Objet : Étude de faisabilité d'un projet de création d'une micro-centrale hydroélectrique
Cours d'eau : la Gère
Commune : Vienne
Pétitionnaire : Commune de Vienne

Grenoble, le 30 novembre 2018

En date du 30 août 2018 les services de l'État ont reçu un rapport de diagnostic des ouvrages puis en date du 04 octobre 2018 un rapport d'avant-projet concernant :

IV – Projets hydroélectriques sur les seuils « Béal » - ROE21422 et « Dyant » - ROE21430

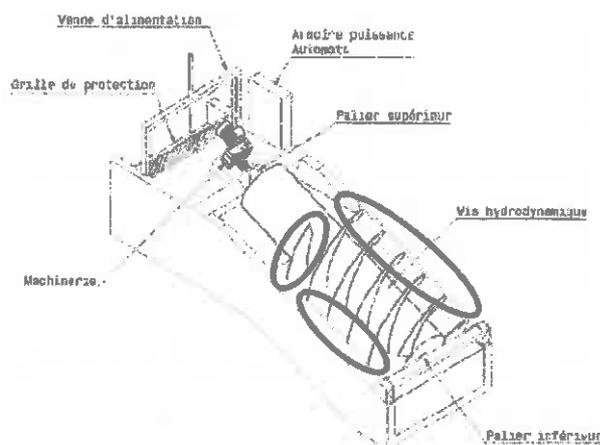
Par ailleurs l'implantation dans la rampe à kayak existante ne paraît pas la meilleure solution. Il conviendrait de placer le dispositif dans l'angle le plus amont de l'ouvrage en rive gauche. Ceci permettrait en outre de placer les deux volées et le bassin de repos sur le radier existant.

- Les intervalles ax et ay peuvent être agrandis à 1 m (au lieu de 0,732 m et 0,8 m) réduisant ainsi la concentration en blocs à 16% au lieu des 31,6 % indiqués dans le dossier (p47). Ceci serait plus conforme aux recommandations du guide sur les passes naturelles (AFB, Courret-Larinier, 2006) tout en conservant des vitesses de courant inférieures à 2 m/s pour un débit de 2,5xmodule.
- La pente peut être augmentée à 8% ce qui réduirait la longueur de la rampe à 15 m au lieu de 20 m, tout en conservant sa fonctionnalité.
- Le rapprochement du pied de rampe au plus près du pied de seuil permettrait d'optimiser son attractivité.
- La disposition des blocs de macrorugosités peut alterner des rangées de 3 et des rangées de 2 en plaçant les 2 blocs extérieurs des rangées de 3 contre la paroi de la rampe.

Enfin une planche d'essai de la rugosité devra être prévue pour validation.

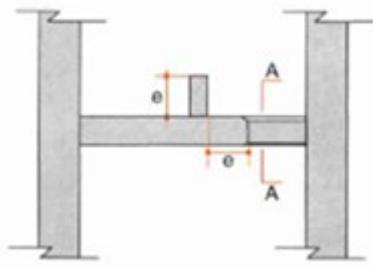
Après analyse, voici le comparatif entre les deux conceptions selon les guides de dimensionnement en vigueur : (en gras les différences notables)

Emprise minimale de la passe	36 m ²	56.7 m ²
Rugosités de fond	Non	Oui
Cloisons interbassins	Défecteur droit 	Défecteurs orientés

En synthèse, pour le seuil Béal, la modification du type de communication interbassin engendrerait :

Dans le cas de la rénovation de la passe de Dyant, les modifications engendrées sont identiques, mais il faut également ajouter la réalisation d'une dalle en pente, car ce n'est pas le cas actuellement (radier en marche d'escalier, cf. pièce jointe).
